Datum:	13-02-2020
An:	Kaufmännische Leiter / Werkstattleiter / LPG-Techniker
Betreff:	Upgrade LPG-Verdampfer
Artikelnummer:	180/10XXXX/E
System:	-

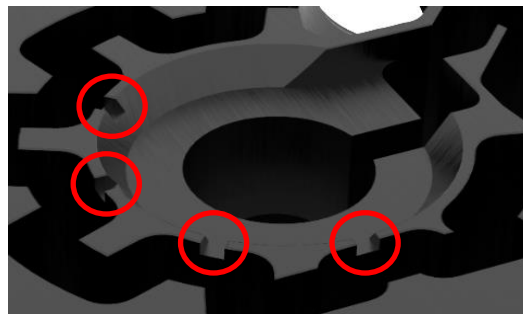
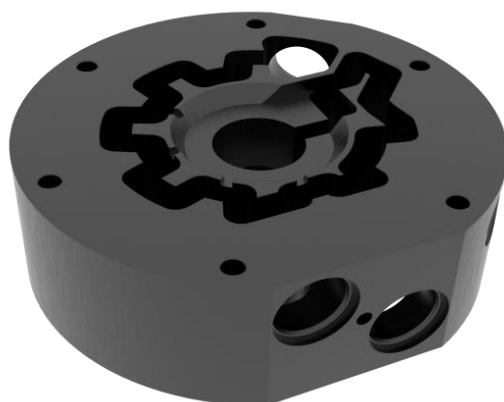
mit diesem Info-Bulletin möchten wir eine Änderung des LPG-Verdampfers ankündigen.
Diese Änderung verringert das Risiko von Brummen und/oder Resonanzen und verbessert gleichzeitig die Stabilität der Druckregelung.

Prins hat, wie in der Abbildung unten gezeigt, den Verdampfer-Körper durch Hinzufügen zusätzlicher Kerben verändert.

Die Verdampfer '/E' mit dem geänderten "Körper" werden ab dem zweiten Quartal 2020 ausgeliefert.
